# 【enステーション】 分岐ブレーカ及び拡張機器の 取付機構が変わります

分岐ブレーカや拡張機器に付いているストッパーを使った固定方法が変わります。

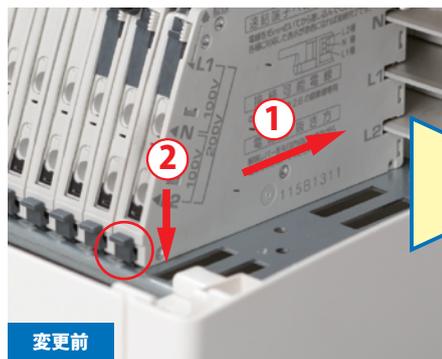
- ①銅バー方向にブレーカをスライドさせ装着します。  
②ストッパーを手で下げて固定します。

- ①銅バー方向にブレーカをスライドさせて装着するとストッパーがかかって固定できます。

新機構の分岐ブレーカなどを取外す場合は、ストッパーを上げながらプラスドライバーを解除穴に差し込んでください。後はブレーカをスライドさせれば銅バーから外れます。

分岐ブレーカと拡張機器は2017年10月16日(月)ご発注分より、新機構に変わります。

仕様変更前のenステーションに**新機構**の分岐ブレーカ、拡張機器は装着できます。

仕様変更後のenステーションに**従来機構**の分岐ブレーカ、拡張機器は装着できます。
